ZAWIADOMIENIE

Dostawa i montaż wyposażenia sal dydaktycznych i sali wielofunkcyjnej, kuchni i pomieszczeń pomocniczych, pomieszczeń administracyjnych i socjalnych, pokoju pielęgniarstwa i łazienek do nowego przedszkola w Wierzchowie

opublikowanego w Biuletynie Zamówień Publicznych Nr 535807-N-2020 z dnia 30.04.2020 r.

W toku prowadzonego postępowania do Zamawiającego złożono wnioski o wyjaśnienie treści SIWZ. Zamawiający zgodnie z art. 38 ust. 1 ustawy Pzp oraz postanowień zawartych w rozdziale II pkt. 4 i 5 Specyfikacji Istotnych Warunków Zamówienia (dalej SIWZ) udziela wyjaśnienia:

DRZWI BALKONOWE		OKNA PROJEKTU	
	B1	B2	O1	O2

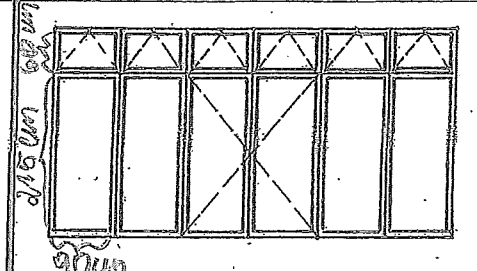
25. Proszę o wyjaśnienie poniższych pozycji:

21.	Rolety okienne zaciemniające (2 szt. drzwi balkonowych składających się każde z 3 okien z lufcikiem i 1 szt. okno balkonowe z lufcikiem)	Roleta zaciemniająca na okno o wymiarach szerokość 180 cm, wysokość łączna 275 cm nieprzepuszczająca światło (6 szt.), roleta zaciemniająca na okno o wymiarach szerokość 90 cm, wysokość łączna 275 cm nieprzepuszczająca światło (1 szt.)
22.	Rolety okienne (5 szt. drzwi balkonowych składających się każde z 3 okien z lufcikiem i 1 szt. okno balkonowe z lufcikiem)	Rolety okienne na okno o wymiarach szerokość 180 cm, wysokość łączna 275 cm (5 szt.), roleta okienna na okno wymiarach szerokość 90 cm, wysokość łączna 275 cm (1 szt.)
23.	Rolety okienne	Rolety okienne na okno o wymiarach szerokość 180 cm, wysokość łączna 150 cm
24.	Rolety okienne	Rolety okienne na okno o wymiarach szerokość 180 cm, wysokość łączna 150 cm

- 1) Czy okna są jednoskrzydłowe czy dwuskrzydłowe?
- 2) Czy rolety mają być montowane na każde skrzydło okna?
- 3) Jak jest faktyczna ilość jaką ma wykonawca wycenić?
- 4) Proszę o podanie jakiego typu mają być rolety, czy z kasetami z prowadnicami czy innego typu?

Ad. 1) Ilości, wymiary i rodzaje okien zawiera poniższy rysunek:

S	$3 \times 1800 = 5400$	900	1800	900
H	$2150 + 600 = 2750$	2750	1500	1500
		2	8	2
	RODZAJ OKNA: SKRZYDŁA OTWIERANE

Ad. 2) Tak.

Ad. 3) Ilości rolet na okna o wymiarach: (szer. x wys. w cm) **90x215** – 13 rolet zaciemnianych i 31 zwykłych; **90x60** – 13 zaciemnianych i 31 zwykłych; **90x150** – 18 zwykłych.

Ad. 4) Rolety mają być z kasetami i prowadnicami.
